Bijlage 2

Reactie op voorstellen internetconsultatie en bewonersdelegatie Lelystad Airport

LUCHTVERKEERSLEIDING
NEDERLAND

Figuur 2-2 Geconsulteerde ontwerp sector 1 bij zuidwestelijk baangebruik

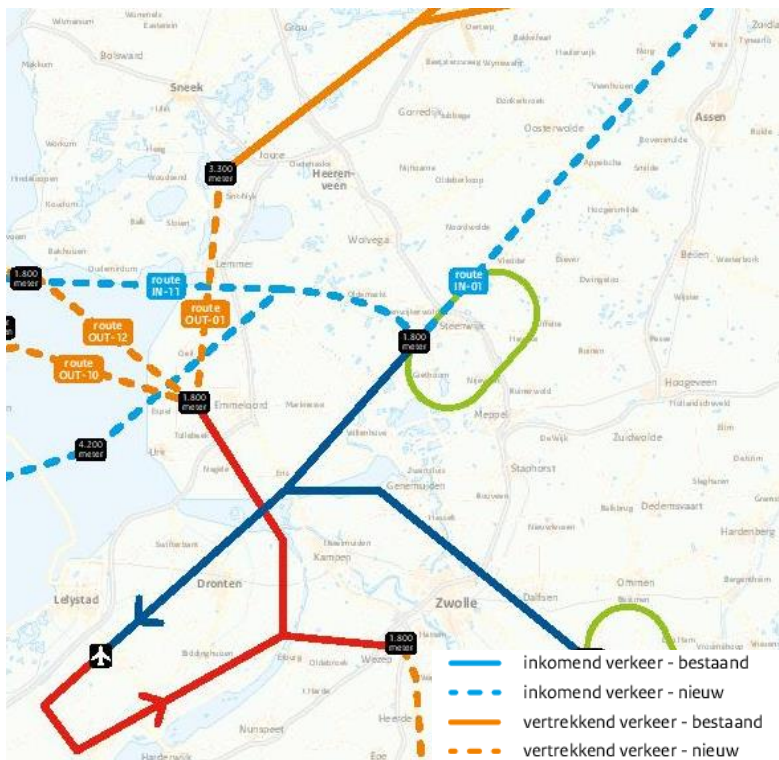
Voorgesteld is voor IN-01 Continuous Descent Approach (CDA/CDO) toe te passen vanaf FL180, waarbij het verkeer ter hoogte van IAF Noord op FL060 uitkomt.

Gevraagd is te onderzoeken of de IAF hoger kan worden aangevlogen dan FL060.

Gevraagd wordt vanaf IAF Noord ook CDA's toe te passen. Als argumentatie wordt gegeven dat afhankelijk van de baan die wordt aangevlogen hogere flight levels mogelijk zijn en in glijlandingspatroon door te dalen. Er wordt beargumenteerd dat voor baan 05 FL090/FL100 (2.700m/3.000m) haalbaar is, voor baan 23 FL070/FL080 (2.100m/2.400m).

De bewonersdelegatie adviseert te onderzoeken of OUT-01 verlegd kan worden zodat deze over het IJsselmeer komt te liggen en Lemmer wordt ontlast.

Het volledig ontwerpen van de route als CDA is niet mogelijk, omdat een vlucht die een CDA uitvoert in zijn dalprofiel gebaseerd is op een ononderbroken, onverstoorde daling. Dit vereist dat het gebied vanaf de hoogte waarop de daling wordt ingezet tot de hoogte van de Initial Approach Fix (IAF) vrij is van ander verkeer. Dit is in het geval van de route naar IAF Noord een dusdanig groot gebied waar veel Schipholverkeer vliegt dat deze onverstoorde nadering niet kan worden gegarandeerd. Hiermee kan interferentie met Schiphol verkeer optreden. Echter, als ander verkeer vanaf of naar bijvoorbeeld Schiphol dit toelaat, zal in de praktijk wel zo veel mogelijk in glijvlucht gevlogen worden. Het hoofddocument bevat een uitgebreide toelichting op het toepassen van Continuous Descent Approaches.

Het verhogen van IAF Noord is niet mogelijk omdat hiervoor de NM TMA B verhoogd moet worden en dit een aanpassing van Amsterdam CTA East 1 vergt. Deze laatste begint op FL065

en loopt tot FL195. Een aanpassing van de CTA is strijdig met de uitgangspunten, omdat dit een negatief effect heeft op de capaciteit van het Schipholverkeer. Bij de herindeling van het luchtruim zal ook dit voorstel wel opnieuw aandacht krijgen.

Er wordt aangegeven dat er een CDA vanaf de IAF vanaf FL090/FL100 of FL070/FL080 uitgevoerd zou kunnen worden. Deze levels liggen echter in de Amsterdam CTA East 1, die een ondergrens heeft van FL065, bij de IAF Noord is de vlieghoogte FL060. Hierdoor kan er geen CDA plaatsvinden op de voorgestelde hoogtes.

Een nadering naar baan 23 is evenwel bijna een continu dalend pad vanaf IAF Noord naar de baan en benadert dus een CDA. Een nadering naar baan 05 benadert niet het vliegen van een CDA, omdat deze onder de Schiphol TMA1 moet blijven en dus een horizontaal segment heeft.

Het voorstel IN-01 iets te verschuiven naar het westen is mogelijk en is verwerkt in het routeontwerp. Lemmer komt daarbij vrij te liggen van de route. De vertrekroute vanaf Lelystad over Friesland voor verkeer met noordelijke bestemmingen is zodanig ontworpen dat deze vrij ligt van de Schiphol verkeersstromen. Hierdoor is het mogelijk dat vliegtuigen sneller stijgen dan de hoogtes die op de kaart (Figuur 2-2) zijn aangegeven. Juist doordat de route van Lelystad pal naar het noorden gaat, kan het verkeer sneller klimmen.

Het verschuiven van de route naar het oosten heeft naar verwachting geen positief effect op het beperken van geluidhinder. Bij verschuiving komt het vertrekkend verkeer namelijk dichterbij de verkeersstromen van en naar Schiphol en moet er langer laag worden gevlogen boven Friesland. Dit levert meer hinder op voor andere bewoners, omdat het verkeer minder snel kan klimmen en dus langer laag vliegt. Daarom is gekozen voor een verschuiving naar het westen. Opgemerkt wordt dat na het exitpunt bij Emmeloord onbeperkt geklommen kan worden, er is hier dus geen hoogterestrictie voor verkeer richting sector 1.

Figuur 2-3 Geconsulteerde ontwerp sector 2 bij zuidwestelijk baangebruik

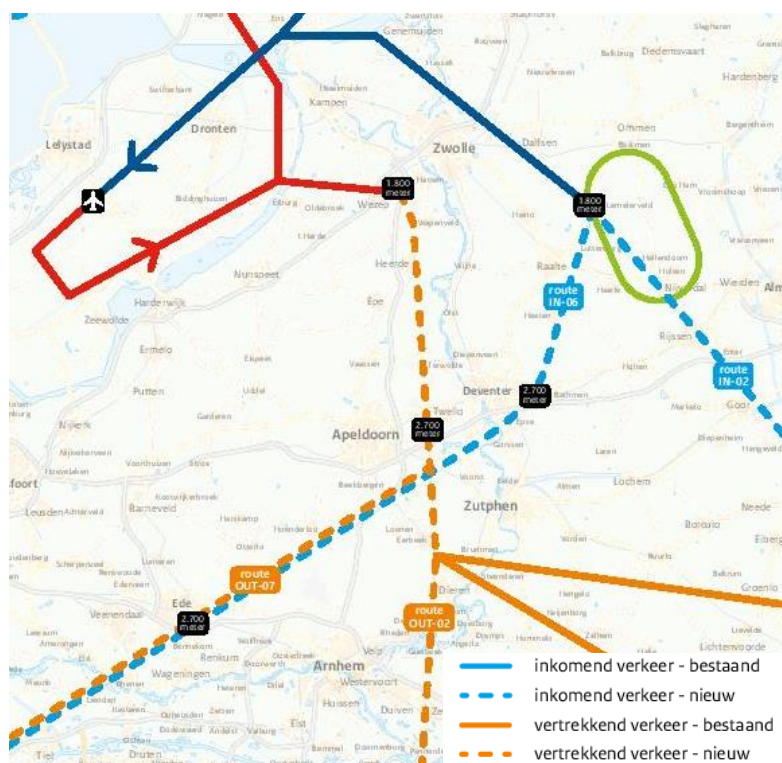
Gevraagd is voor IN-02, net als voor IN-01 CDA's te realiseren. Het voorstel is daarbij bij IAF Zuid de hoogte van FL060 (1.800m) los te laten, en hier FL100/FL110 (3.000m/3.300m) toe te passen. Beargumenteerd wordt dat deze aanpassing sowieso nodig is omdat de daling vanaf RKN FL180 (5.500m) anders een te steil dalprofiel oplevert. Hinder als gevolg van lage vliegroutes bij Zwolle (Stadshagen) wordt hiermee beperkt.

In aanvulling op het toepassen van CDA's voor IN-02, adviseert het bewonersdelegatie het inkomende verkeer over het uitgaande verkeer te laten kruisen.

Om de aansluitroute vrij te leggen van het klim- en springgebied van Paracentrum Teuge, wordt voorgesteld het bestaande B+ exit punt te verbinden met de reeds bestaande vertrekroute Eelde SID van baan 23/05 van Eelde. De bewonersdelegatie benoemt in dit kader de volgende kritiekpunten: (1) lang laag vliegen (FL060-FL090), (2) het overvliegen van Wezep, (3) het stijgen (=gasgeven) boven Oene en (4) het 'Teuge' vraagstuk.

Via de internetconsultatie zijn verbeter suggesties ontvangen om de locatie van het eindpunt van de vaste vertrekroute nabij Wezep te verplaatsen in oostelijke richting (dat wil zeggen ten oosten van Heerde) alsmede de locatie van doorklimmen richting Apeldoorn. Aansluitend op dit voorstel zijn er ook voorstellen ingediend die ingaan op de mogelijkheid om over de IJssel of de Rijksweg A50 te vliegen.

Ook voor het verkeer vanuit sector 2 geldt, net als voor het verkeer uit sector 1, dat in de praktijk zo veel mogelijk in glijvlucht gevlogen worden zal worden als de verkeerssituatie dit toestaat (Zie voorstel 2).

Het standaard toepassen van CDA's vanaf IAF Zuid is binnen de uitgangspunten niet mogelijk.

Het huidige dalprofiel vanaf RKN naar IAF Zuid (sector 2) is niet te steil, zoals gesuggereerd wordt. Omdat bij bepaalde weerscondities (zoals flinke meewind) het kan voorkomen dat een vliegtuig boven FL060 uitkomt bij IAF Zuid, is de afspraak gemaakt dat er bij IAF Zuid gevlogen wordt op een hoogte van FL060 of hoger. Verkeer vanuit sector 2 zal in de praktijk vanaf RKN een glijvlucht maken tot een hoogte van FL050 of FL060 bij Zwolle. Dit betekent dat er tussen IAF Zuid en Zwolle niet meer horizontaal hoeft te worden gevlogen voor verkeer uit sector 2.

Het luchtruim bij TMA 3 heeft een ondergrens van FL045, dit houdt in dat het verkeer bij Stadshagen op een hoogte van minimaal 5.000 voet vliegt. In het geconsulteerde ontwerp was voorzien dat het naderend verkeer uit het zuiden bij kruisend verkeer op 3.000 voet boven Stadshagen zou vliegen. Door in die situatie het verkeer horizontaal (met koersinstructies) te separeren, is het mogelijk te allen tijde het naderend verkeer boven Stadshagen op minimaal 5.000 voet te laten vliegen. Dit betekent een significante vermindering van geluid voor Stadshagen en omgeving.

Zoals in de reactie op voorstel 6 is beschreven, zal het inkomend verkeer vanuit sector 2 hoger vliegen boven Zwolle. Hiermee wordt tegemoet gekomen aan een sterke wens vanuit de omgeving. Het voorstel, zoals door de bewonersdelegatie is ingediend, om het inkomende verkeer te laten kruisen boven het uitgaande verkeer is geen optie. Dit conflicteert met de Schipholverkeersstromen.

Het benutten van de Eelde Departure Route (SID 23) is niet haalbaar vanwege interferentie met verkeerstromen op Schiphol en Düsseldorf verkeer. Het vertrekkend verkeer vanaf Eelde (baan 23) vliegt in tegenovergestelde richting van inbound ARTIP-verkeer, klimmend verkeer vanaf Düsseldorf en zware kisten stijgend naar sector 2. Het huidige gebruik van deze route (lage aantallen) geeft nu reeds op die momenten een verhoging van werklast. Dat ene vliegtuig vanuit Eelde heeft namelijk een breed effect op de andere hiervoor genoemde

De illustratie uit de consultatie geeft een schematische weergave van de vliegroute weer. De bochten die gevlogen worden waren nog niet ingetekend. In het definitieve ontwerp zijn de vliegpaden vastgesteld, waarbij in dit specifieke geval, invulling is gegeven aan de wens de route oostelijk van Heerde en Oene te leggen.

De locatie van het eindpunt van de vaste vertrekroute pal na Wezep is onderdeel van de aan de Alderstafel bestuurlijk overeengekomen routeset B+. Aan de Alderstafel is bestuurlijk afgesproken dat vliegtuigen minimaal op 1.800 meter het "oude land" bereiken. Vanaf Wezep zijn er twee bochten naar de aansluitroutes; één voor noordoostelijk baangebruik met een korte bocht en één voor zuidwestelijk baangebruik met een ruime bocht, aangezien er een grotere hoek moet worden gevlogen. Gelet op de complexiteit van het luchtruim boven Wezep en de verwevenheid met de routeset B+ is een wijziging in deze route niet in het lopende validatieproces mee te nemen. Er is wel ruimte om samen met de betrokken gemeenten en provincie te verkennen op welke wijze – en met welk tijdschap – een optimalisatie van de ligging en het gebruik van de route boven Wezep binnen de uitgangspunten van B+ mogelijk is. De ontwerp vraag die hier voorligt leent zich om te komen tot lokale optimalisatie gebruikmakend van de experimenteerruimte, zoals deze in de Alders-afspraken is voorzien.

Figuur 2-4 Militaire oefengebieden

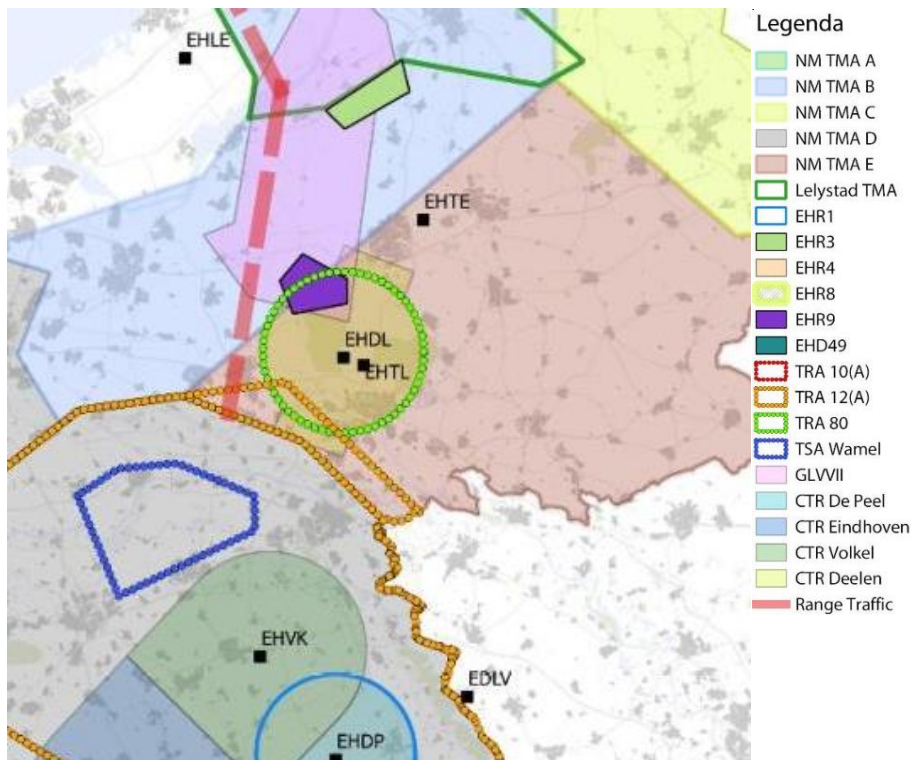
Via de internetconsultatie is gevraagd of routes boven Ede (OUT-07/IN-06) kunnen aangepast, zodat deze niet boven gemeente Ede lopen.

Bij het ontwerp van de routes is rekening gehouden met de ligging van militaire oefengebieden. De route over Ede ligt op deze locatie, omdat deze ten zuidoosten moet liggen van schietgebied Harskamp (EHR 9) en ten noordwesten van oefengebied Wamel (TRA 72) (Figuur 2-4) .

Bij Ede wordt op FL090 (circa 2700 meter) gevlogen. Als er gelijktijdig vertrekkend en landend verkeer is boven Ede, wordt er verticale separatie toegepast, met als laagste hoogte FL080 (circa 2400 meter). Er is onvoldoende ruimte om lateraal (horizontaal) te separeren, hiervoor is 5 NM (zeemijl of nautische mijl) nodig.

Verkeer voor zuidelijke bestemming kan alleen in zuidwest Nederland de grens passeren met België. Dit betekent dat vanaf Lelystad op een bepaald moment altijd in zuidwestelijke richting gevolgen dient te worden om bij het afgesproken punt de grens te passeren. Net voor de 'grensovergang' bij België dient het Lelystad verkeer 'in te voegen' in de (veel grotere) verkeersstromen van Schiphol (en Eindhoven en Rotterdam in mindere mate). Dit invoegen kan hier alleen maar op specifieke plekken om geen impact op Schiphol verkeer te veroorzaken. Alternatieve noordelijke en zuidelijker van het huidige route traject boven Ede zijn bestudeerd maar afgevallен.

- Een meer zuidelijke gelegen route is niet mogelijk als gevolg van het civiel vliegverkeer bij Eindhoven en militair vliegverkeer bij o.a. Vliegbasis Volkel en andere militaire gebieden.
- Een meer noordelijke gelegen route is niet mogelijk als gevolg van de lagere hoogte (FL060) wat te dient te worden gerespecteerd boven de noordelijke Veluwe, het naderingsgebied (TMA) van Schiphol en het niet kunnen passeren van militair oefengebied de Harskamp onder alle omstandigheden.

Figuur 2-6 Routewijziging zoals toegelicht in brief Tweede Kamer (Kamerstuk 31 936, nr. 398)

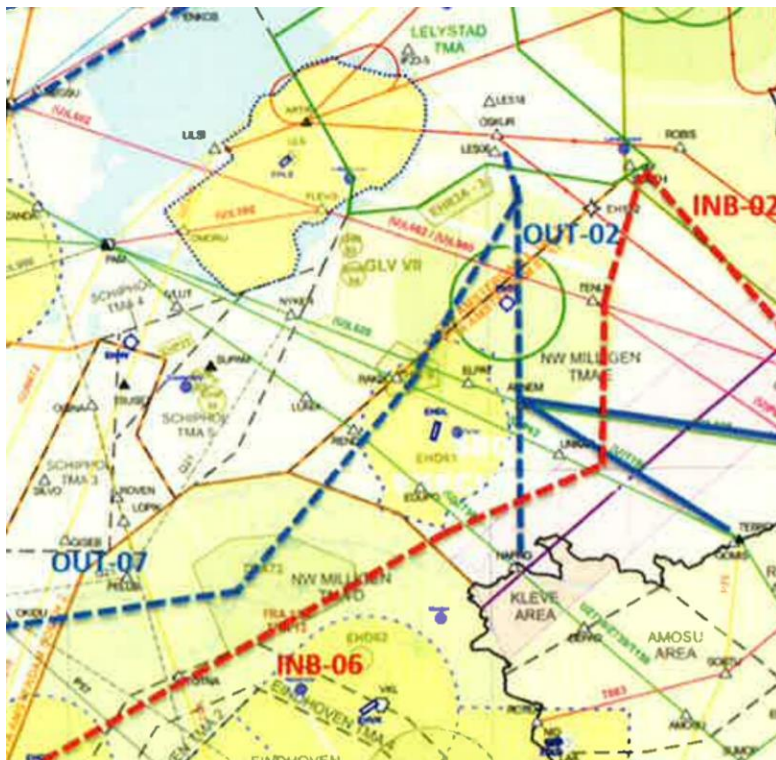
Provincie Gelderland heeft gevraagd een eerder gemaakte routewijziging terug te draaien. In Kamerbrief van 19 september 2017 stelde lenW voor om de inkomende route vanuit het zuiden noordwaarts te verleggen en deze te combineren met de uitgaande route op het traject Apeldoorn – Hoge Veluwe – Ede. De provincie beargumenteert dat hiermee dit ecologisch en toeristisch waardevolle gebied, waar bovendien tienduizenden mensen wonen, onevenredig zwaar belast wordt. Bovendien beargumenteert de provincie dat het bij bepaalde (weers)omstandigheden onvermijdelijk kan zijn om lager te vliegen dan 2700 meter. Daarom is verzocht deze wijziging terug te draaien, en dus weer terug te keren naar de oorspronkelijk voorgestelde inkomende route die was opgenomen in de eerdere routevoorstellen die lenW presenteerde op 21 juni 2017 en 12 september 2017.

Provincie Gelderland heeft gevraagd een eerdere routewijziging terug te draaien. In het routeconcept van 21 juni 2017 was namelijk een conditionele route opgenomen die niet altijd beschikbaar zou zijn vanwege de ligging van militaire gebieden (zie Figuur 2-6). Op 19

september 2017 is de Tweede Kamer ingelicht dat LVNL een oplossing had gevonden voor het conditioneel zijn van deze route, en zijn de twee routes in het concept samengevoegd zodat deze route wel permanent beschikbaar is (Kamerstuk 31 936, nr. 398). Het terugdraaien van deze routewijziging is niet mogelijk vanwege defensiegebieden en de beperkt beschikbare capaciteit van het militaire luchtruim rond Eindhoven.

In de route bij Ede is een alternatieve route mogelijk die, weliswaar ten koste van de flight efficiency, minder over bebouwd gebied loopt. Deze wijziging kan worden opgenomen in het definitieve routeontwerp, waarbij uit de validatie van de routes moet blijken of deze operationeel werkbaar is.

Figuur 2-7 Geconsulteerde ontwerp sector 4 & 5 bij zuidwestelijk baangebruik

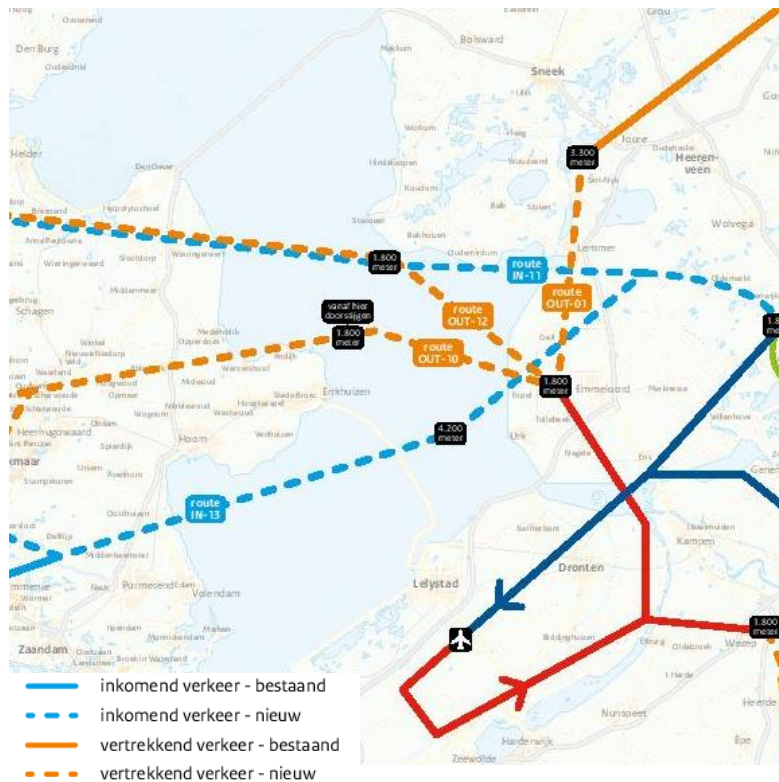
De bewonersdelegatie en de provincie Friesland hebben gevraagd IN-11 op te heffen en IN-13 tot hoofdroute te maken. Aangezien IN-11 langs Friesland en Den Helder loopt, wordt met het opheffen van deze route Friesland en de kop van Noord-Holland ontzien. Bovendien suggereren de bewonersdelegatie en de provincie Friesland om route IN-13 over waypoint SPL (ter hoogte van Schiphol) in plaats van SPY (circa 10 km ten noorden van Zaandam) te leggen en daarnaast de route van Zuid-Friesland naar IAF Noord in een bocht (ARC) te leggen (straal 4 NM) zodat deze in een CDA kan worden gevlogen. Door de provincie Friesland wordt ook voorgesteld om de route bij Zuid-Friesland nog enkele kilometers zuidelijker te leggen.

De bewonersdelegatie heeft de suggestie gedaan OUT-12 op te heffen en OUT-10 tot hoofdroute te maken, zodat de kop van Noord-Holland en Friesland ontzien worden.

Via de internetconsultatie is gevraagd routes OUT-10 en OUT-12 ter hoogte van Noord-Holland te verleggen richting de Waddenzee en/of over dunner bevolkt gebied in Noord-Holland.

De provincie Friesland heeft gevraagd de routes IN-11 en OUT-12 ter hoogte van Zuid-Friesland een paar kilometer te verschuiven in zuidelijke richting.

Het samenvoegen van de routes en het benutten van IN-13 als hoofdroute is niet mogelijk, omdat te veel verkeer daarmee in de civiele sector 1 komt. Dit is onwenselijk, omdat het verkeer hiermee in Schiphol-werkgebied komt, wat invloed heeft op de capaciteit die voor Schiphol geleverd kan worden. Het verkeer van IN-13 gaat over Schiphol verkeer boven Noord-Holland en door naar sector 1 en daalt daarna door in de militaire NM TMA B. IN-11 komt niet in sector 1, en daalt direct in de militaire NM TMA A en vervolgens NM TMA B. Opgemerkt wordt dat er juist gezocht wordt hoe de routes door militair oefengebieden boven de kop van Noord-Holland zoveel en zo hoog mogelijk gebruikt kunnen worden.

Het voorstel om het Schipholverkeer exacte waypoints te laten vliegen is niet realistisch, vanwege de hoge verkeersvolumes die afgehandeld worden. Het vliegen van de route met exacte waypoints vergt daarnaast een aanpassing van de huidige Schipholroutes. Eén van de uitgangspunten voor het ontwerp van de aansluitroutes is dat deze gerealiseerd worden binnen de huidige luchtruimindeling. Daarmee voldoet het voorstel niet aan de uitgangspunten.

In het huidige routeconcept is, na veelgehoord commentaar en ingediende voorstellen, de route geoptimaliseerd zodat de Weerribben grotendeels wordt ontzien. IN-13 bevat nu een grotere bocht richting IAF Noord.

De civiele en militaire verkeersleiding zullen het mogelijk samenvoegen van de routes over Noord-Holland nogmaals op haalbaarheid en werklust beoordelen in een simulatie en een bewonersvertegenwoordiging over de resultaten te consulteren.

Voor het ontsluiten van verkeer naar het westen en zuidwesten zijn twee routes (OUT-10 en OUT-12) ontworpen, waarbij OUT-12 de preferente route is, maar wel door militair gebied loopt. Als gevolg hiervan is deze route 120 dagen per jaar niet beschikbaar door actief gebruik van militair gebied voor oefeningen. Op dat moment dient de OUT-10 te worden gebruikt (anders is het niet mogelijk verkeer te laten vliegen naar westelijke/zuidwestelijke bestemmingen). De ligging van deze route is zodanig gekozen dat het, ondanks de nabijheid van Schiphol, minimale impact heeft op Schipholverkeer. OUT-10 sector 4 en 5 gaan door de Schiphol TMA. Dit is acceptabel vanwege lage verkeersaantallen en omdat deze route minder interferentie met Schipholverkeer opleveren dan geforceerd Lelystadverkeer buiten de Schiphol TMA houden. Het samenvoegen van de routes zorgt er echter voor dat een onacceptabel verkeersvolume door de Schiphol TMA gaat.

Een route meer noordelijke van Enkhuizen (bij Andijk) is niet mogelijk vanwege de aanwezigheid van militaire oefengebieden. Deze militaire gebieden in de kop van Noord-Holland zijn 120 dagen per jaar actief. Als gevolg hiervan is de route over Den Helder alleen beschikbaar wanneer de militaire gebieden niet actief zijn. Het voorstel de routes naar het noorden te verleggen zodat deze over de afsluitdijk en tussen de Waddeneilanden door gaan, is niet haalbaar vanwege de ligging van militaire oefengebieden boven de Noord- en Waddenzee.

Out 10 kan niet zuidelijker gelegd worden, omdat deze dan nog dichter door een zeer druk deel van het Schiphol-luchtruim komt te liggen. Het verkeer op de route ten noorden van Enkhuizen (bij Andijk) zal echter zo snel mogelijk stijgen door het luchtruim van Schiphol zodat het verkeer van en naar Schiphol zo min mogelijk hinder ondervindt van het Lelystad-verkeer.

Bij het verplaatsen van de route in zuidelijke richting komt deze in de buffer van het verkeersleidingsgebied Schiphol te liggen (Schiphol TMA). Conform internationale standaarden moet het verkeer tenminste 2,5 nautische mijlen vrij zijn van naburig luchtruim (dit is exclusief de navigatienauwkeurigheid van het vliegtuig van 1 nautische mijl). Ter hoogte van Bakhuizen ligt de route op 2,5 nautische mijlen van de Schiphol TMA. Om deze reden is het dus niet mogelijk verder de route naar het zuiden te verplaatsen.
